Expte: 22/81

DOCUMENTO DE ALCANCE DEL ESTUDIO AMBIENTAL ESTRATÉGICO QUE EMITE EL SERVICIO DE SOSTENIBILIDAD AMBIENTAL EN RELACIÓN CON EL PROCEDIMIENTO DE EVALUACIÓN AMBIENTAL ESTRATÉGICA ORDINARIA QUE SE SIGUE DE LA 11ª MODIFICACIÓN PUNTUAL DEL PLAN GENERAL DE OYÓN-OION.

11ª MODIFICACION DE LAS NNSS
AMPLIACIÓN DEL S.G.-ZONA PÚBLICA DE INFRAESTRUCTURA
DE SERVICIOS DE TRATAMIENTO DE RESIDUOS (H.4)
PARCELAS 720, 721, 723, 738, 743, 744, 751 y 1.657 en parte DEL POL 3
155.657 m²

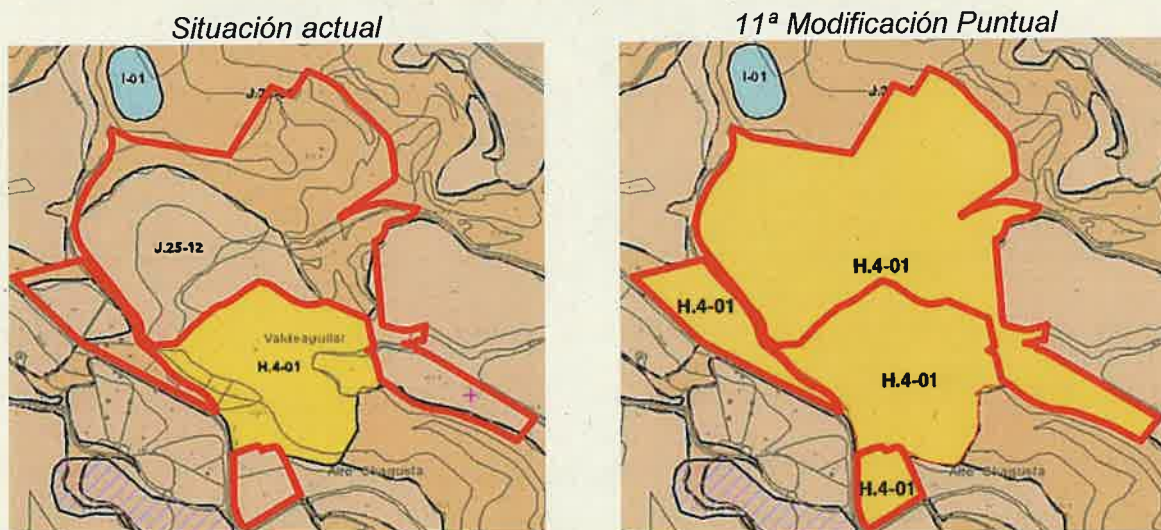
Es preciso que el EsAE, atendiendo al artículo 20 de la Ley 21/2013, estudie, analice y justifique convenientemente la alternativa seleccionada en base a las consideraciones recogidas en el presente informe. En este Documento de Alcance se ofrecen criterios ambientales que puedan servir de base y argumentación para que el EsAE plantee cuantas alternativas sean oportunas y determine la elección de la alternativa más conveniente, y una vez seleccionadas plantee las pertinentes medidas de protección, corrección y/o compensación ambiental.

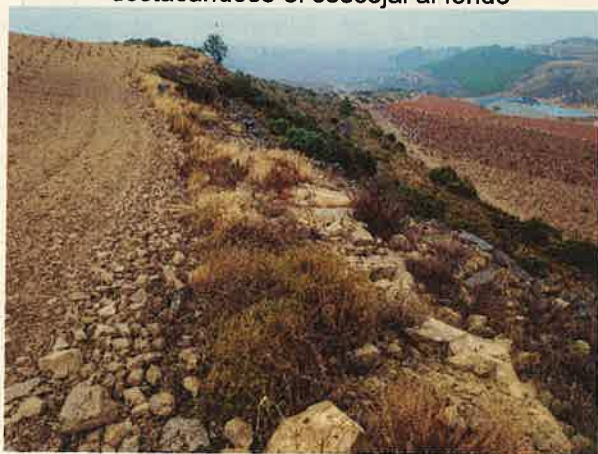
Es preciso que el EsAE aporte un análisis de detalle de las formaciones vegetales presentes en la zona de ampliación del vertedero, identificando la superficie afectada de cada una de ellas, el estado de conservación y funcionalidad ecológica y describa debidamente la ubicación y características de los ejemplares arbóreos de porte más notable indicando su estado fitosanitario. Este diagnóstico detallado servirá de base fundamental para la valoración de los impactos y la consecuente propuesta de medidas preventivas, correctoras y/o compensatorias.

Por otra parte, cabe señalar que la ampliación del vertedero a la parcela 751 del polígono 3, sobre todo a su parte alta en la que existe vegetación autóctona variada con presencia de romerales, la cual se destinaría al acopio de tierra vegetal para realizar trabajos de cobertura de los residuos inertes, a tenor de la información aportada por el promotor, se debe justificar muy detalladamente en el EsAE. En esta fase del procedimiento de Evaluación Ambiental se considera que no se ha justificado debidamente destinar esta parte alta de la parcela 751 a los acopios de tierra vegetal, al igual que tampoco se ha justificado la conveniencia de incluir las parcelas 720, 723, 738 y 743 en el ámbito de la 11ª Modificación Puntual si no se les ha atribuido funciones para acoger instalaciones o como área de vertido (según el plano P3 del Documento Urbanístico presentado por el promotor). En este sentido, a nivel de afecciones ambientales, sobre la vegetación autóctona principalmente, preocupan sobre todo las parcelas 720 y 751. Por todo ello, se propone que el EsAE estudie y justifique la inclusión de todas estas parcelas en el ámbito de la Modificación, señalando la idoneidad de cada una de las parcelas para alojar instalaciones para la valorización, clasificación de residuos, como área de vertido o acopios por ejemplo, y valore alternativas al acopio de tierra vegetal en la parte alta de la parcela 751, estudiando opciones alternativas como podría ser la parcela 743 que actualmente está destinada a un cultivo agrícola de viñas y desprovista de vegetación autóctona.
